## 改善箇所説明図

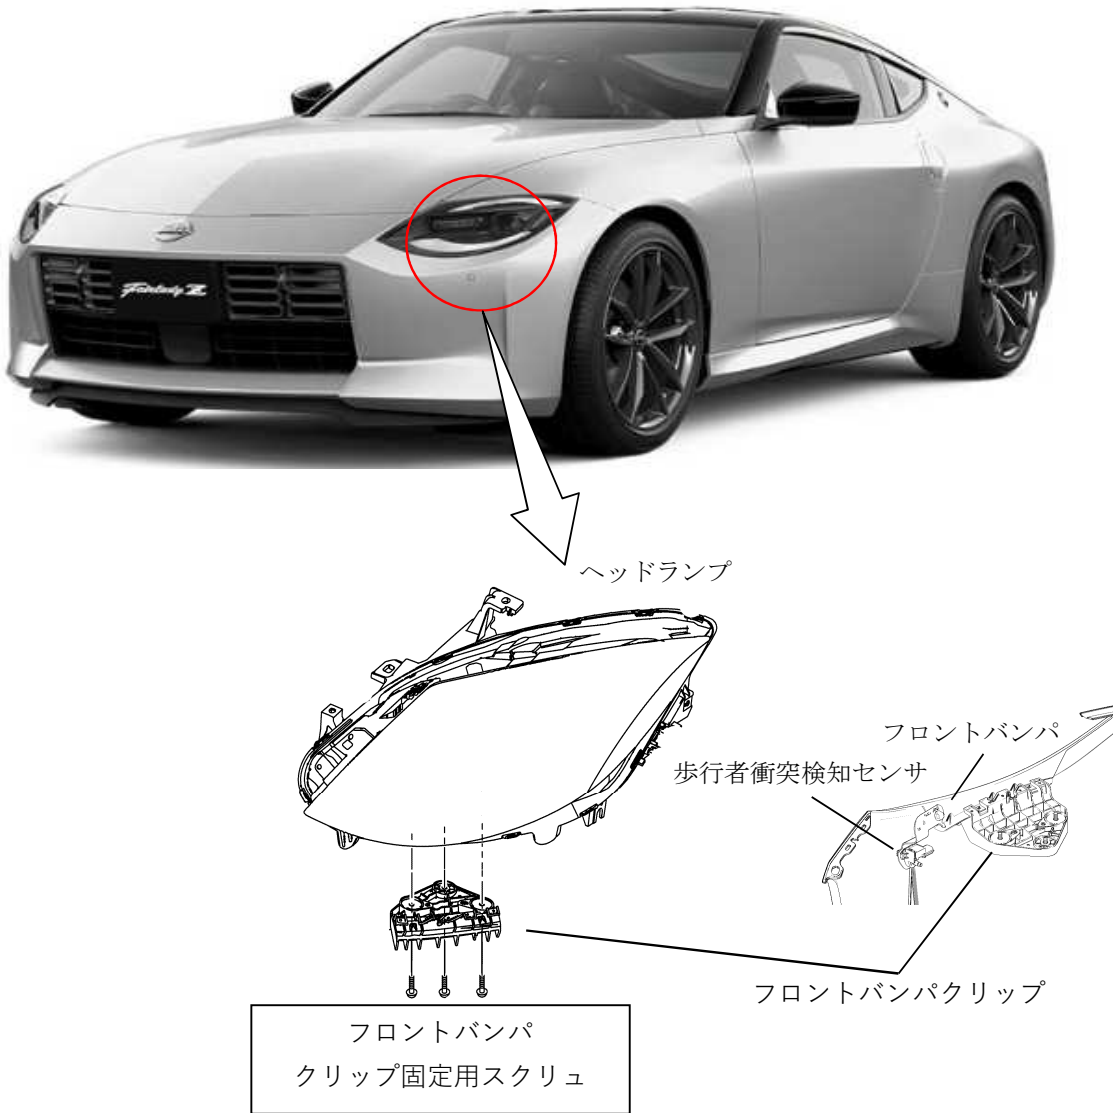
左ヘッドランプに締結されるフロントバンパクリップの固定用スクリューにおいて、組立時に使用する締結工具の締付けトルク設定が不適切なため、正しく締結されていないものがあり、フロントバンパにガタが発生することがある。そのため、歩行者との衝突時にフロントバンパに固定されている歩行者衝突検知センサが正常に作動せず、ポップアップフードが正常に作動しないおそれがあり、最悪の場合、歩行者との衝突時に歩行者頭部及び脚部保護の基準を満足しないおそれがある。

フロントバンパクリップ固定用スクリューを正規トルクで締付ける。

識別：銀色のシールをモデルナンバープレートの右横に貼り付ける。
